HOOGHEEMRAADSCHAP
**DE STICHTSE
RIJNLANDEN**

INSPRAAKRAPPORT
KEUR EN LEGGERS
HDSR 2020

1 september 2020

Kaart 1:

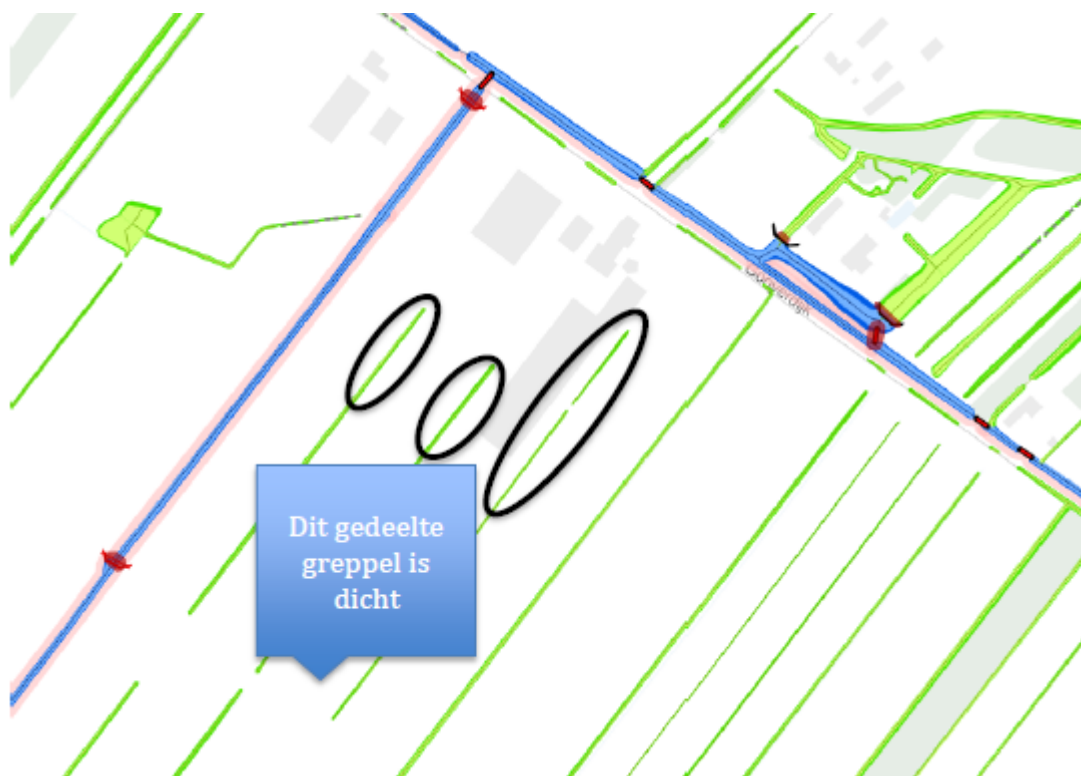
De zwart omcirkelde greppels zijn dicht. Verzoek is om deze van de legger te verwijderen. Het betreft het bouwvlak van de boerderij waarop stallen en voeropslag gebouwd zijn. Het kadastraal perceel is Langbroek C 985.

Kaart 1: we zijn het eens met uw zienswijze en passen de leggerkaart aan.

Kaart 3

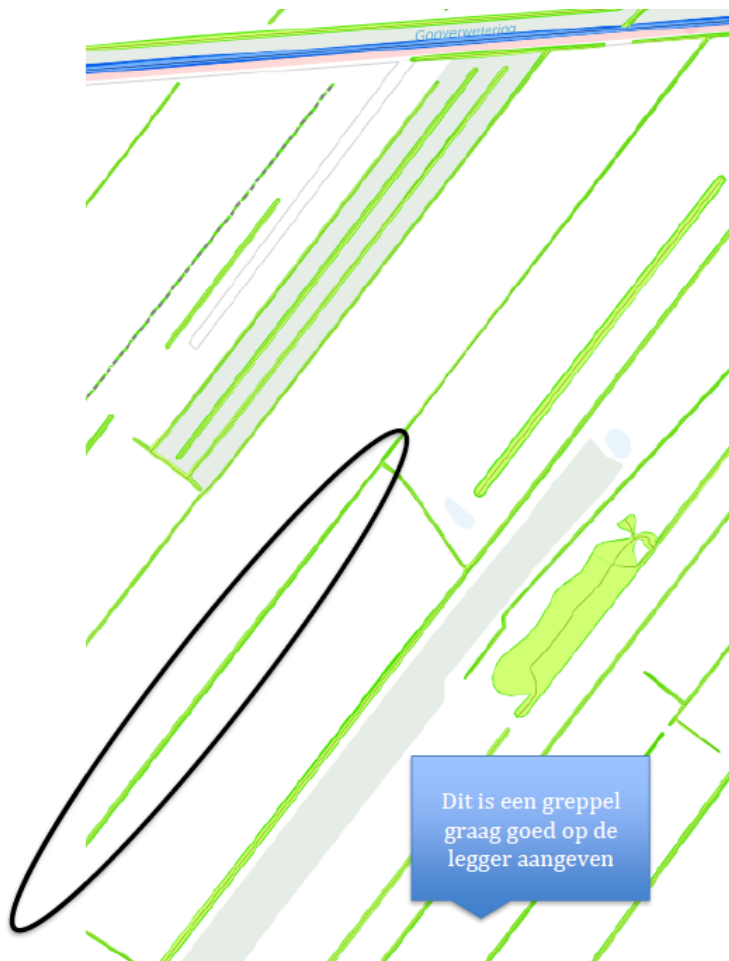
De zwart omcirkelde watergang betreft een greppel. Gelegen tussen kadastraal perceel Langbroek C 115 enerzijds en 967 en deels 707 anderzijds. Verzoek deze als greppel op de legger over te nemen.

Kaart 3: voor dit gedeelte loopt nog een vergunningentraject. Pas als dit is afgerond zullen we de legger conform de vergunning aanpassen. Dat betekent dat we op dit punt de leggerkaart niet aanpassen.
